OFFICINE DI SAVIGLIANO - MOD. « III »

| Model | 111 | Year | 1941 |

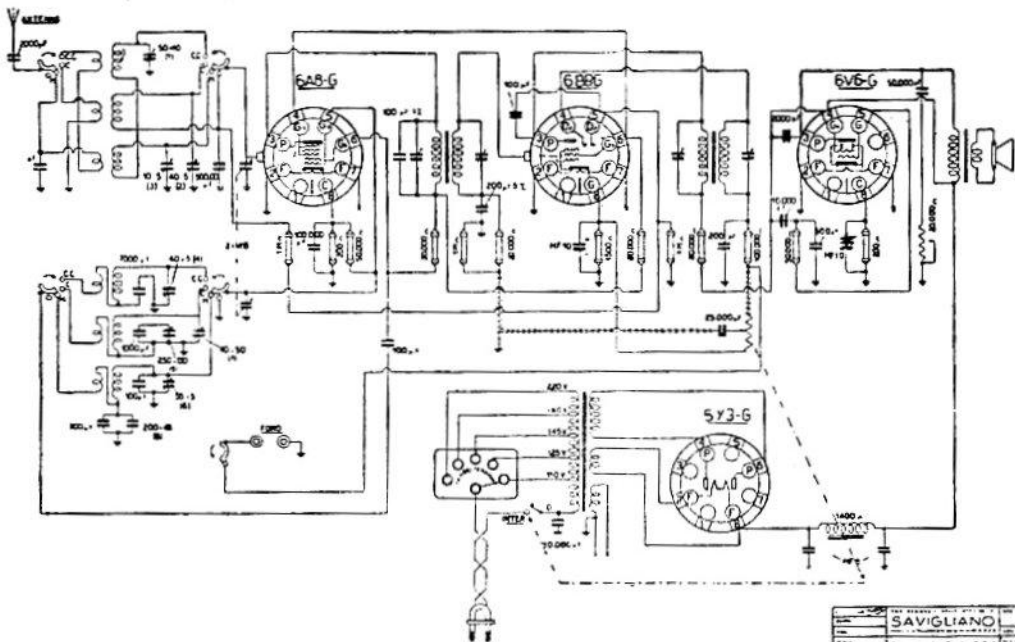
Avvertenza: manca, per errore, il collegamento a massa del centro dell'avvolgimento AT nell'alimentazione.
